# Rapport de l'Inspection des installations classées

Visite d'inspection du 12/03/2024

#### **AFM RECYCLAGE**

Référence: 2023 792 UbD16-96 Env16

# ANNEXE

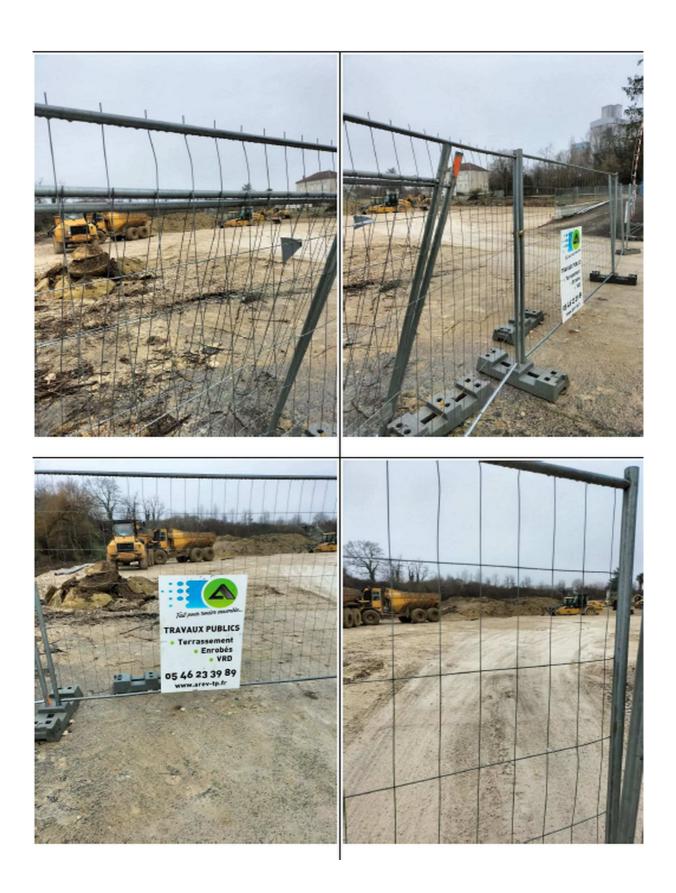
Sur le site d'AFM Recyclage, constat a été fait par l'inspection des installations classées, que les travaux de terrassement ont débuté sans l'obtention de l'autorisation environnementale (voir photos en annexe) au droit d'un secteur d'environ 1500 m² où se trouvait une zone humide n'ayant pas été caractérisée au préalable.

Présence d'eau stagnante qui indique peut-être la position de la source indiquée sur la carte IGN

Il est demandé à l'exploitant de caractériser précisément la zone humide en partie dégradée par

les travaux de terrassement par la réalisation d'une étude dite « zones humides » comportant l'ensemble des items réglementaires.

Les résultats de cette étude conditionneront les propositions de l'exploitant. Il devra être en mesure de proposer une restitution de la zone humide altérée par les travaux de terrassement (en y intégrant la faune et la flore dégradées) ou, à défaut, des mesures compensatoires visant à proposer une compensation de la zone humide.

Aussi, l'inspection précise que les travaux de terrassement doivent être interrompus dans l'attente que l'exploitant régularise la situation et surtout qu'il obtienne son autorisation d'exploiter en fin de procédure AENV.
